泊原子力発電所敷地内の断層活動時期に関する問題

—原子力規制委員会による適正な審査のために(2)—

渡辺満久
小野有五

図1—泊原子力発電所敷地内のF-1断層によるずれ
北電資料⁷のトレンチ壁面(北西壁面)を簡略化し加筆。北電の見解を図の左側に、本論が支持する層序区分³を図の右側に示す。

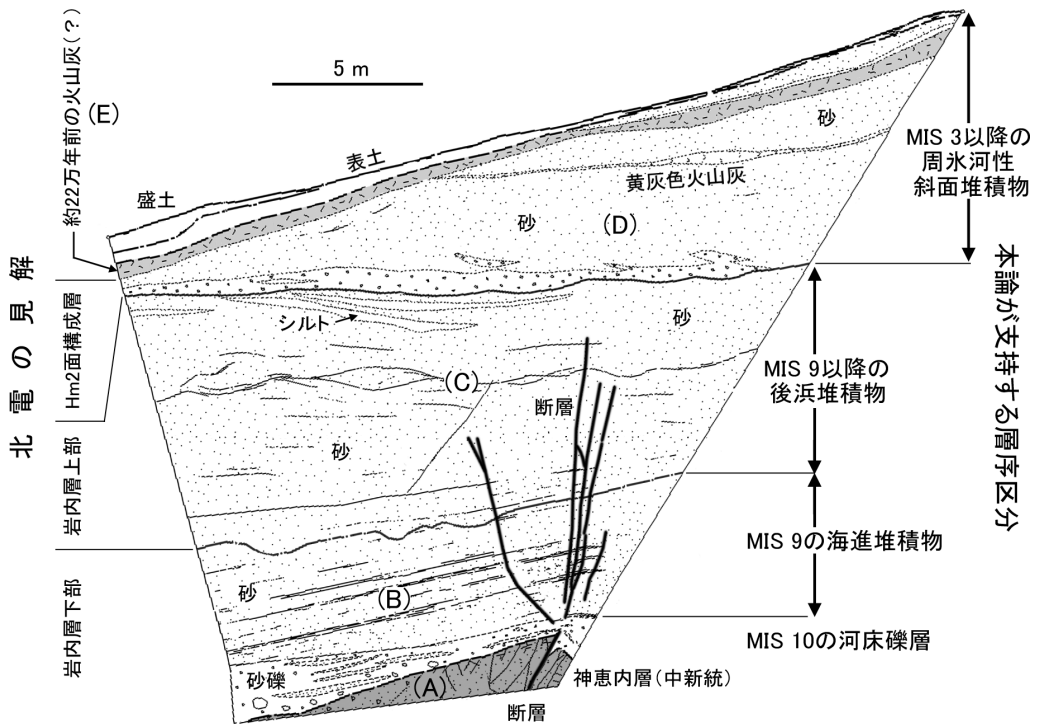
図1は、北電が掘削した泊原子力発電所敷地内のトレンチ壁面(北西壁面)のスケッチ¹である。北電はこのスケッチにより、トレンチ壁面には約1000万年前の中新統である神恵内層(A)、約120万～60万年(?)前⁴の下部・中部更新統である岩内層の下部(B)と上部(C)、Hm2面構成層(D)が堆積しているとした。北電は、Hm2面の年代をMIS9(約33万年前)とし、その上位には、約22万年前に噴出したとされる白色火山灰層(E)が載ると主張してきた。これらの北電の見解は、図1の左側に示した。

北電は、F-1断層は神恵内層(A)～岩内層上部(C)までは切断するものの、Hm2面構成層(D)や約22万年前に噴出した火山灰層(E)には断層によるずれはないとしてきた。すなわち、F-1断層の活動時期は中期更新世以前であると結論されている。Hm2面構成層(D)の認定においては火山灰層(E)の年代が主な根拠とされてきたため、規制委は、約22万年前とされる火山灰層(E)の存

このように地形発達史的調査をまったくおこなわず、第四紀層の研究が極めて不十分だった 1950 年代の地層区分をそのまま踏襲して、岩内層を下部・中部更新統とした北電の解釈は根本的に誤っている。図 1 の岩内層下部(B)は、MIS 10 の河床礫層から MIS 9 の海進時の海成層であり、岩内層上部(C)はこの海進に引き続く時代の後浜堆積物であると考えられる。すなわち、北電がトレンチ壁面で岩内層とした地層の大部分は、MIS 9 の海進にともなう一連の海成層である⁹。これらの層序区分は、図 1 の右側に示した。

一方、MIS 9 に堆積したと推定される海成層(B・C)を覆う礫層や火山灰混じりの砂層(図 1 の D)についても、重要な事実が判明した。すなわち、地層(D)の中には、北電が泊原子力発電所敷地内には存在しないとしていた Toya だけでなく、約 4.2 万年前に噴出した支笏降下軽石(Spfa1)の火山灰粒子が確認されたのである⁶。また、北電が約 22 万年前の地層としていた火山灰層(E)は純層ではなく、その火山灰由来の粒子が Toya や Spfa1 の粒子と入り混じったかたちで見出された。しかも、Toya より古いはずの火山灰層(E)の粒子は本来であれば一番下位の層準で確認されるべきものであるが、実際には、最上位に分布したり、降下年代が最も新しい Spfa1 の火山灰粒子が最下

以上の事実から、F-1 断層による明瞭なずれは、少なくとも約 40 万年前以降の MIS 9 の海成層(C)までは認められることになる。明瞭な断層によるずれが見られない地層(D)や海成層(C)の最上部は、最終氷期後半(約 3 万年前)以降に周氷河性の擾乱を受けた斜面堆積物から成る地層であるから、後期更新世以降に断層のずれがあったとしても、その痕跡がかき消されている可能性がある。したがって、F-1 断層が「断層等」である可能性を否定することはできないことになる。重要なことは、本当に存在するかどうかとも不確かな「22 万年前の火山灰層」をもとに地層の年代を推定することではなく、敷地内を含めた周辺の地形を広く調査し、まず地形発達史を明らかにした上で、地層の年代や堆積環境を認定することなのである。それを抜きにしては、F-1 断層の活動期を正しく把握することはできない。

図 1 の F-1 断層が MIS 9 の海成層(C)を切る部分の構造は、図 2(b)の F 断層のそれとまったく同じである。F-1 断層上部のずれ量はわずかであり、MIS 9 の海成層(C)の中でずれは殲滅している。すなわち、北電の層序区分が正しいとしても、F-1 断層の活動時期が約 22 万年前の火山灰(E)の堆積する前であると結論することはできない。火山灰(E)が堆積した後に F-1 断層が動いても、まったく同じ構造が形成されるのである。F-1 断層の活動時期は、中期更新世以前かもしれないが、100 年前なのかもしれない。もし、このような断層構造にもとづいて F-1 断層の活動時期を中期更新世以前であると断定した場合には、「活断層研究」などの学術雑誌の審査(査読)をパスすることはありえないであろう。

図 2—断層活動時期の特定に関する模式図

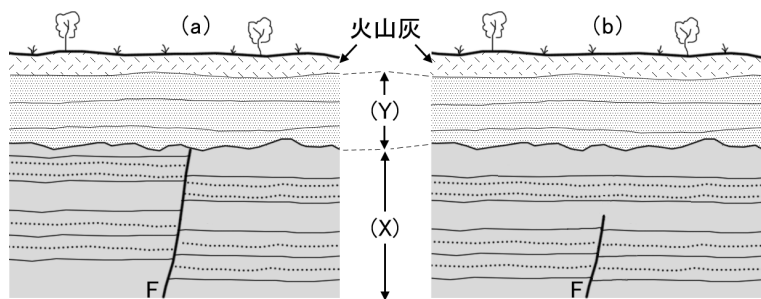
図 2(a) の F 断層は、地層(X)を乱して(切断しており、地層(X)と地層(Y)の境界部までは明瞭に確認できる。しかし、F 断層は両地層の境界部より上にはまったく見られず、地層(Y)は F 断層を削って堆積している。したがって、この場合、F 断層によるずれは地層(X)の堆積後に発生したのであり、地層(Y)が堆積したのは F 断層の活動後であると断定できるのである。地層(Y)の上に堆積している火山灰が噴出・堆積した時期も、断層活動後であることに疑いはない。

断層を覆っている地層を区別できない。F 断層によるずれは、地層(X)の下部が堆積してから発生したことは間違いない。しかし、F 断層の活動後に堆積した地層を特定できない¹⁾。なぜならば、地層(Y)が堆積した後、あるいはその上位の火山灰が堆積した後に F 断層が動いたとしても、まったく同じ構造が形成されうるからである。このような場合には、F 断層の活動時期の上限は不明であるので、「地層(X)を乱した F 断層の活動時期は地層(X)の下部が堆積した後である」としか言えない。F 断層の活動時期は、地層(Y)の堆積前かもしれないが、火山灰が堆積した後のごく最近のことかもしれないのである。
